廃炉発官 30 第 240 号  
平成 30 年 11 月 28 日

福島第一原子力発電所 特定原子力施設に係る実施計画 変更認可申請書の  
一部補正について

平成 30 年 7 月 20 日付け廃炉発官 30 第 135 号をもって申請しました福島第一原子力発電所 特定原子力施設に係る実施計画 変更認可申請書を別紙のとおり一部補正をいたします。

中低濃度タンク（G 6 エリア）の設置に関する審査の進捗を踏まえ、下記の通り変更を行う。また、K 2 エリアタンク公称容量変更及び配管の検査確認事項統一に伴う記載変更を行う。併せて、原規規発第1808234号及び原規規発第1809102号にて認可された実施計画の反映を行う。

図-4 配管概略図 (1/12)

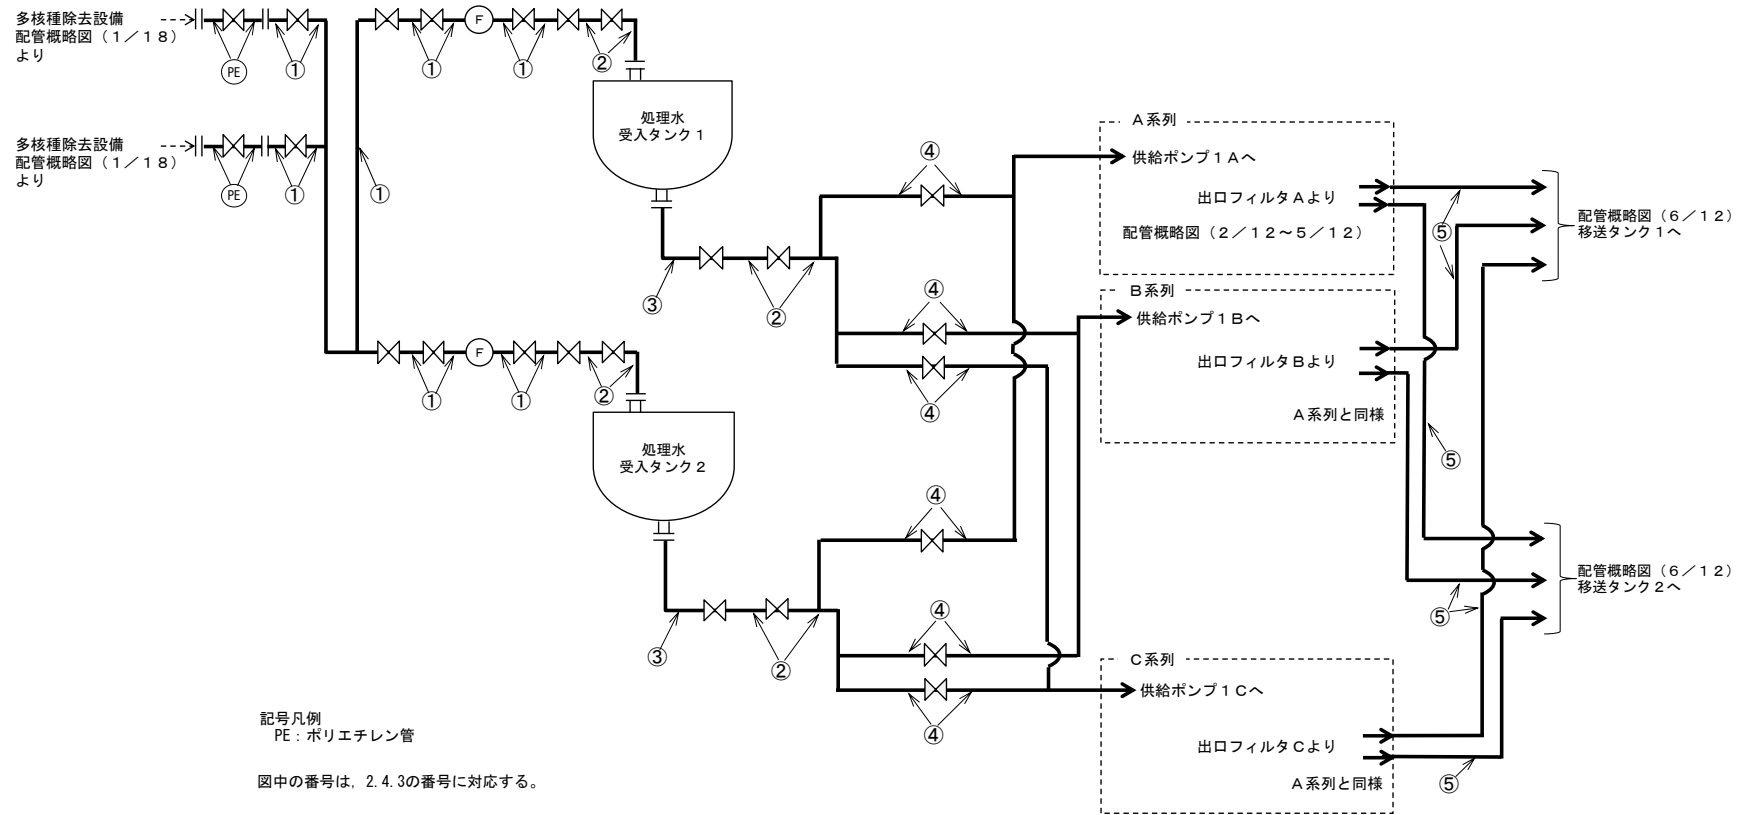
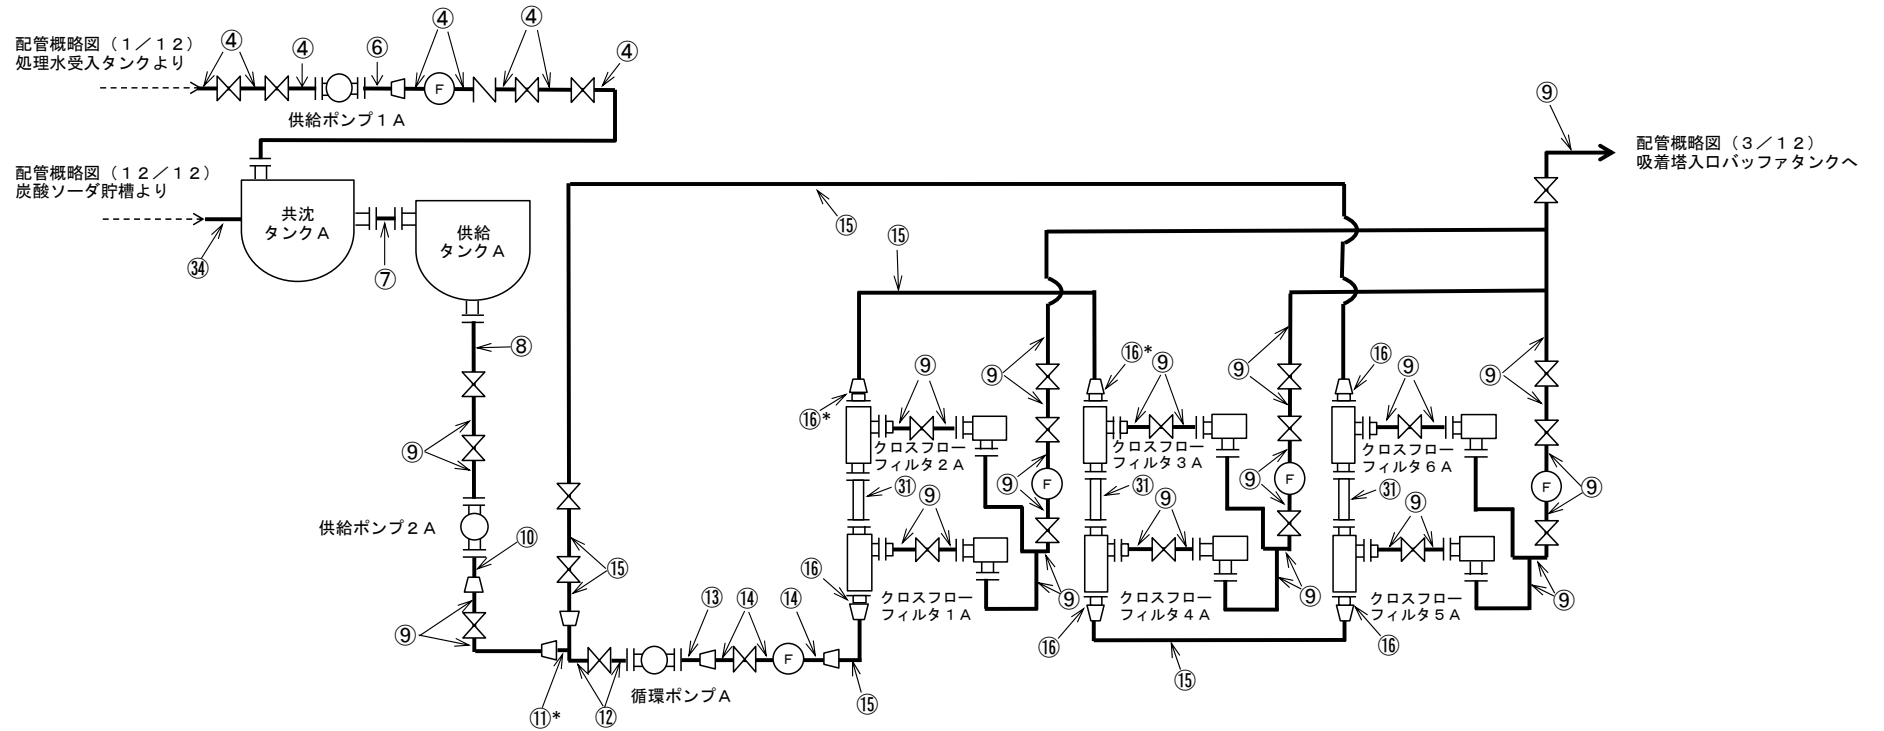
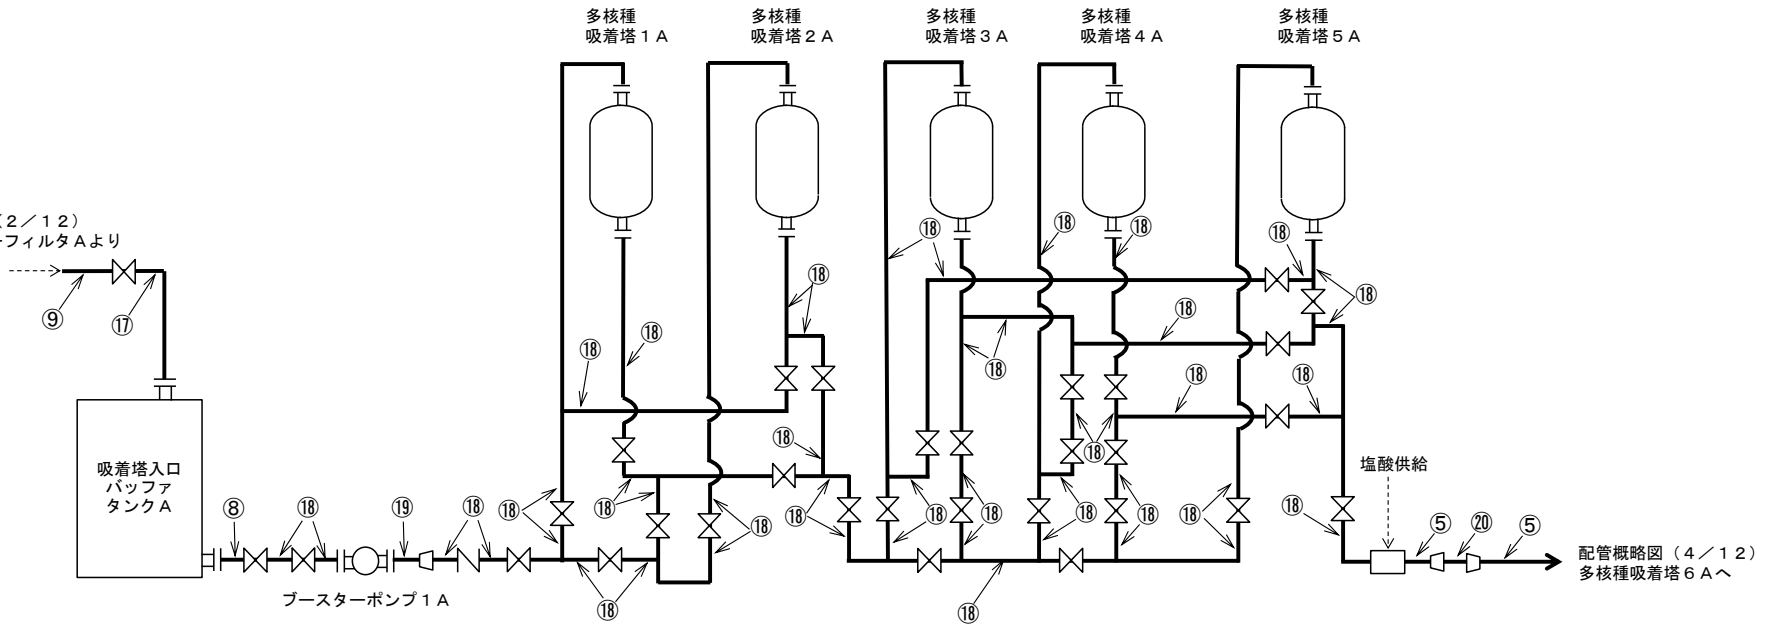
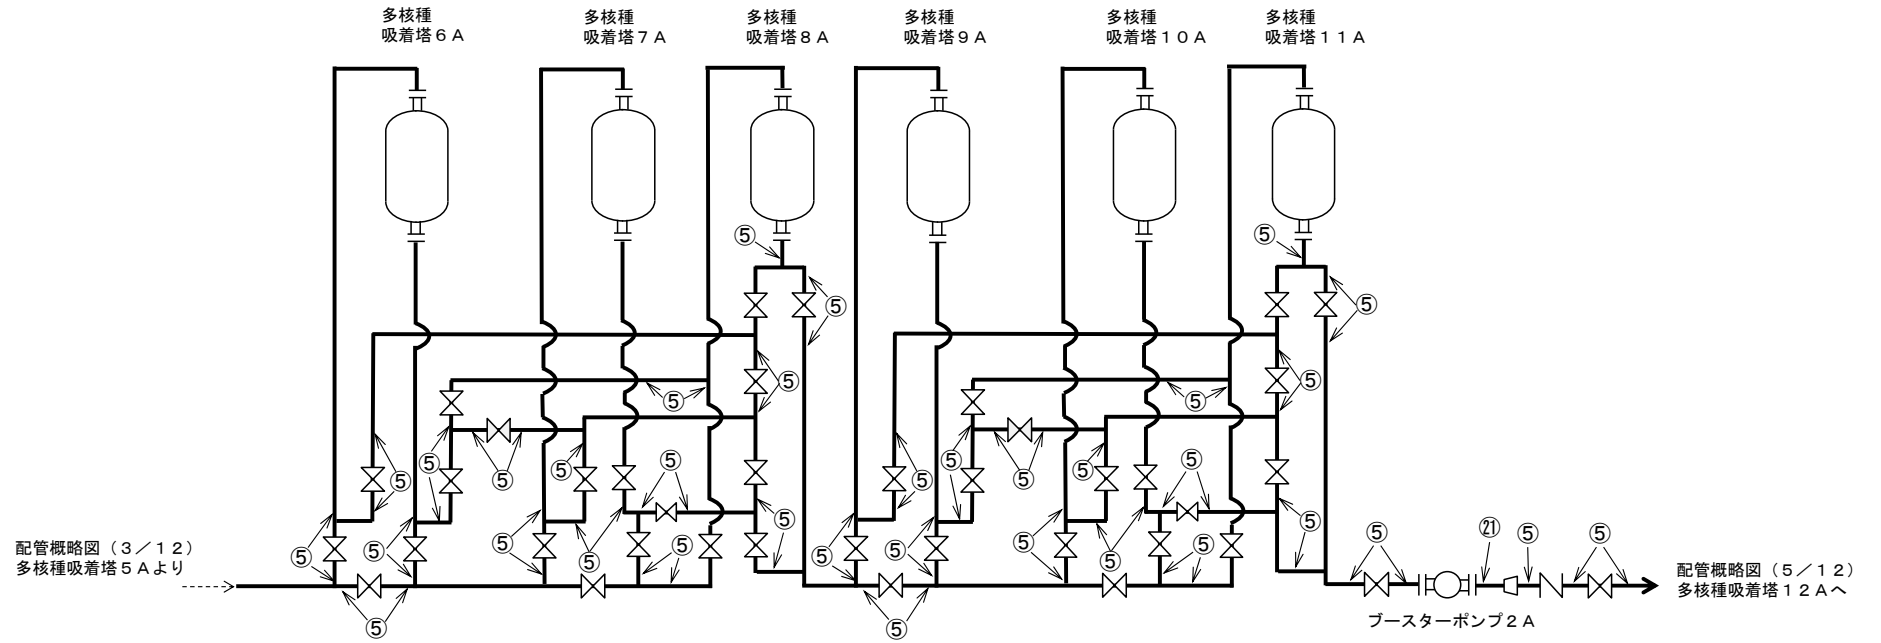
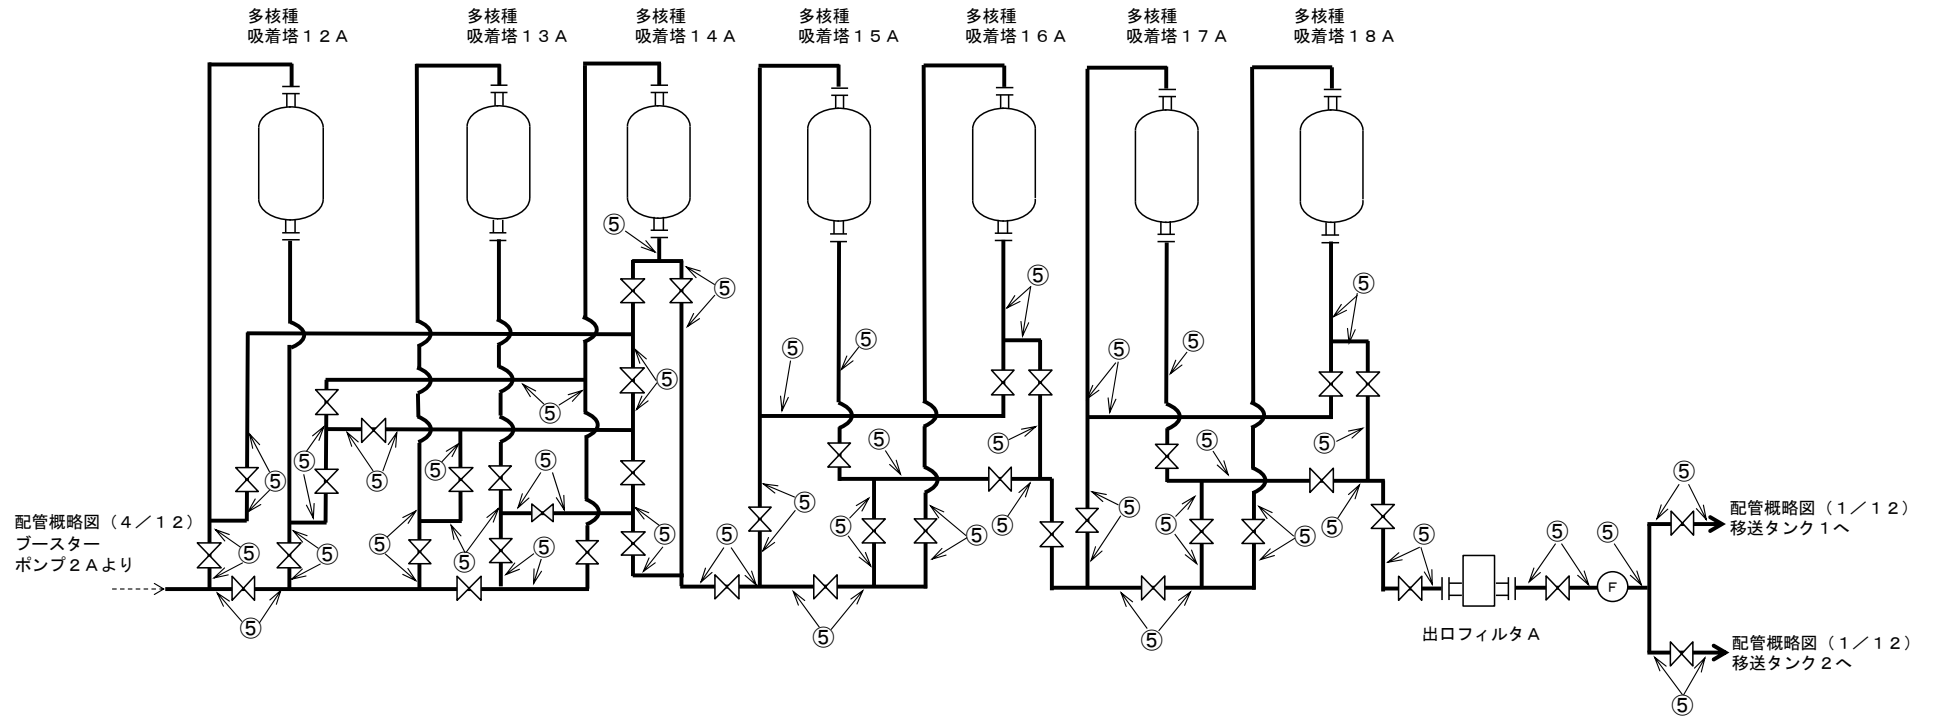
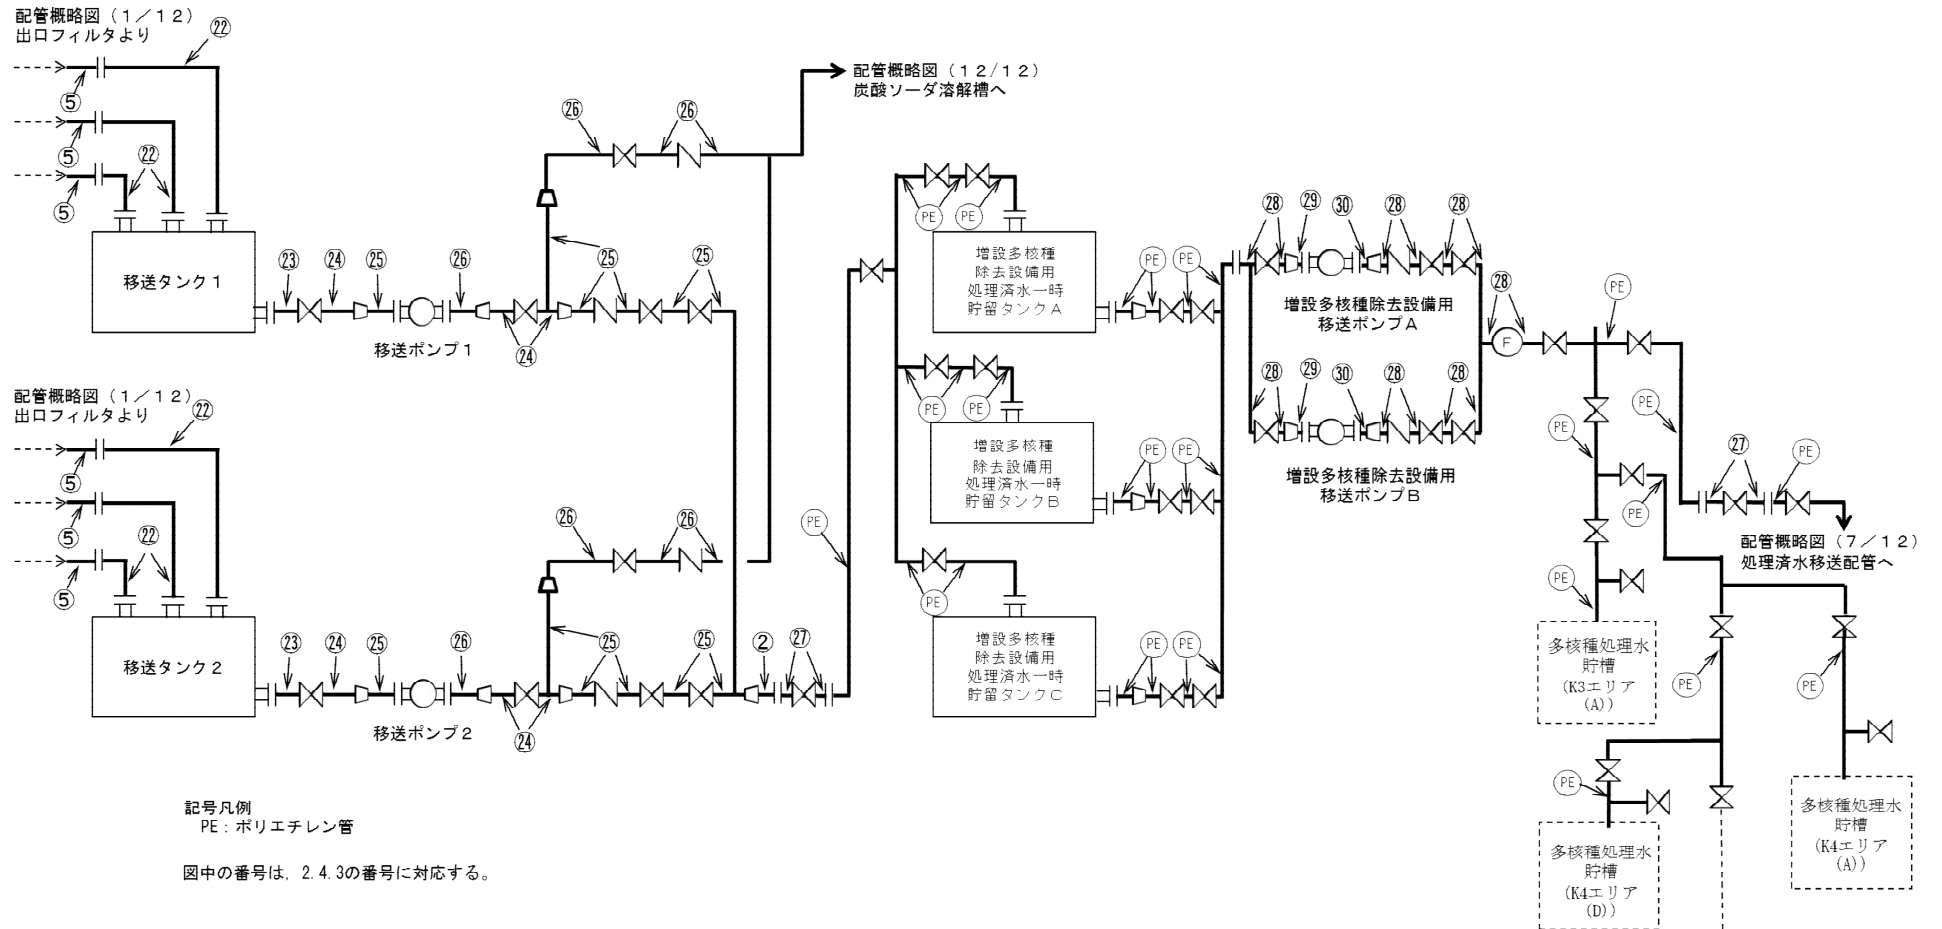
- ・ B, B南, G 6, H 3, H 5, H 6 (I) (II) エリアタンク移送配管敷設に伴う記載の追加
- ・ 配管概略図の記載の適正化
